Informe: LM-AT-91-2019

**Fiscalización contrato de la Red Vial Nacional de Lastre Zona 4-1:
Ruta Nacional 334 (SC 11043 y 11050) 2018LA-000017-000600001**

Preparado por:
**Unidad de Auditoría Técnica
LanammeUCR**

San José, Costa Rica
Febrero, 2020

Sobre el uso de material de perfilado de mezcla asfáltica sin caracterizar ni seleccionar

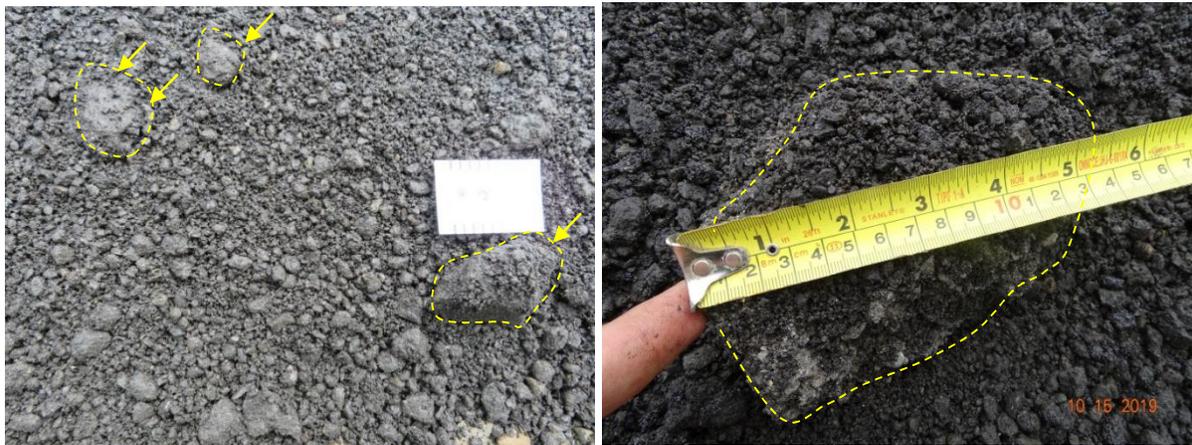
El equipo auditor observó que el material perfilado de mezcla asfáltica utilizado en la rehabilitación de la Ruta Nacional 334, no fue caracterizado ni seleccionado. Se observó que tanto en los apilamientos, como en la capa de material perfilado extendida sobre la vía, habían grumos o partículas de sobretamaño con diámetros mayores a 75 mm como se observa en la Fotografía 2a y 2b. Esto puede dificultar el proceso de distribución, homogenización y compactación de la capa de material perfilado estabilizada con emulsión asfáltica y reducir su durabilidad. Si permanecen sobre tamaños o grumos de material perfilado, sobre los cuales se distribuye emulsión solamente en su superficie, podrían desprenderse posteriormente durante la operación de la vía, generar huecos y acelerar el deterioro de los trabajos realizados. En algunos casos, el contratista procedió a retirar de forma manual los grumos o partículas de sobretamaño para disponerlos en los espaldones o cunetas, sin embargo no ocurrió así en todas las ocasiones.
